概要図

工事計画変更に関わる施設の概要

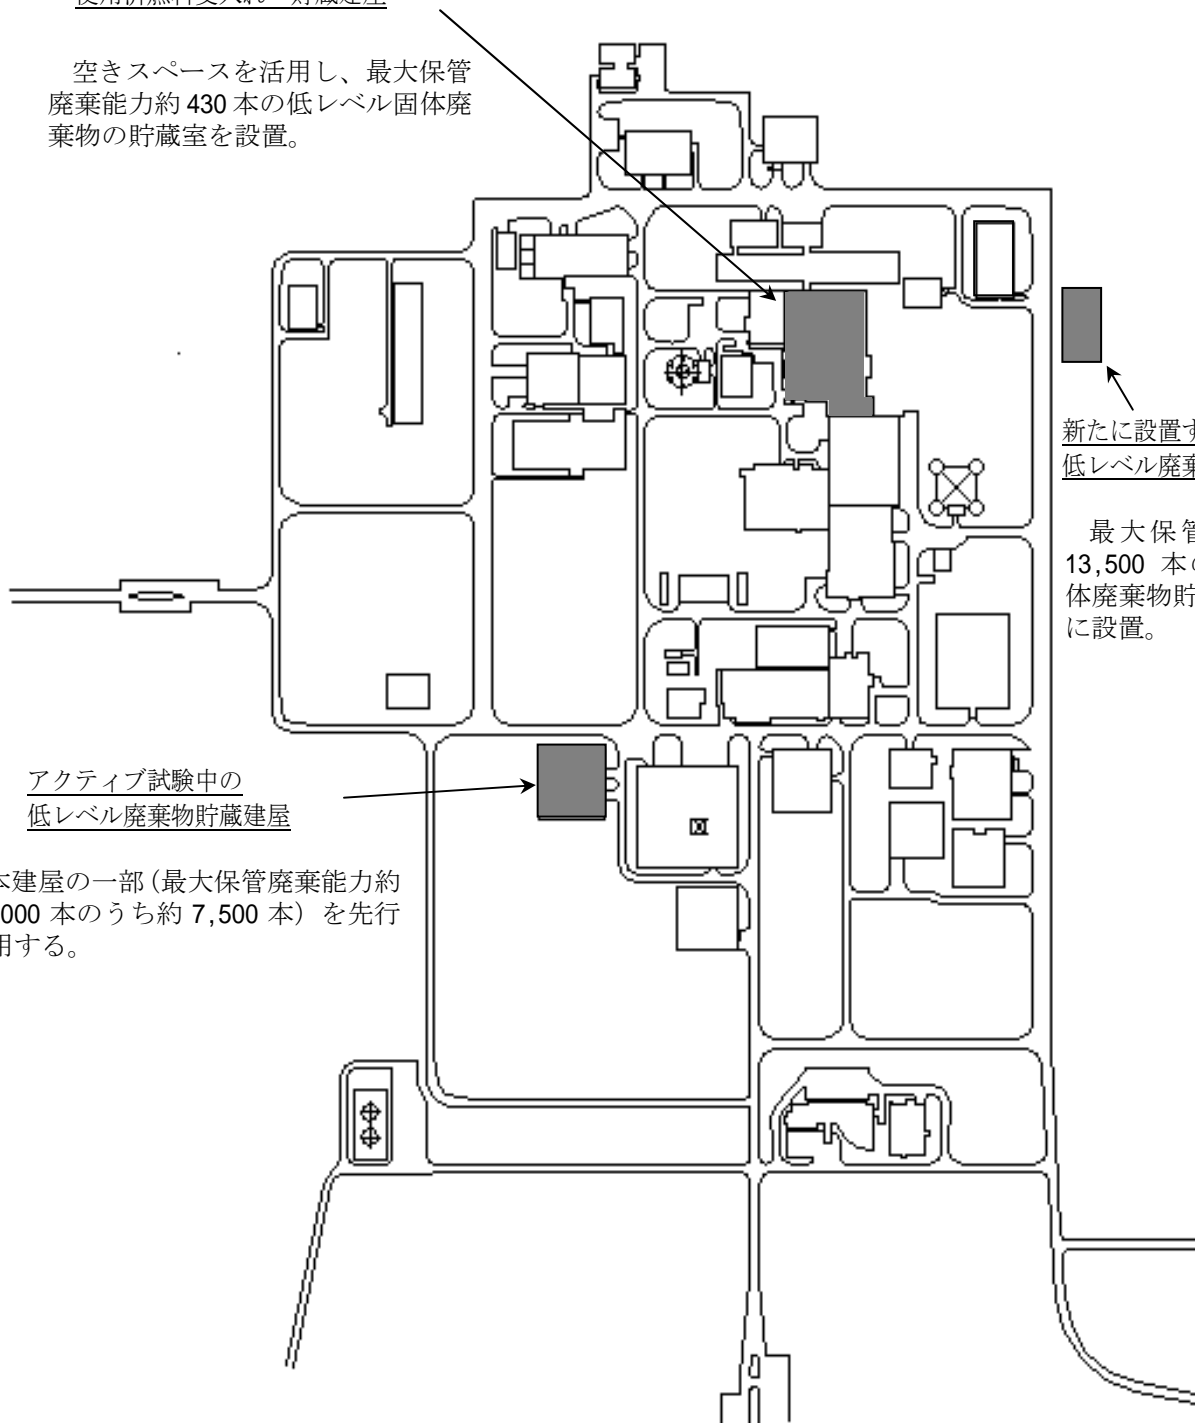
空きスペースを活用し、最大保管
廃棄能力約 430 本の低レベル固体廃
棄物の貯蔵室を設置。

最大保管廃棄能力約
13,500 本の低レベル固
体廃棄物貯蔵建屋を新た
に設置。

本建屋の一部(最大保管廃棄能力約
50,000 本のうち約 7,500 本)を先行
使用する。
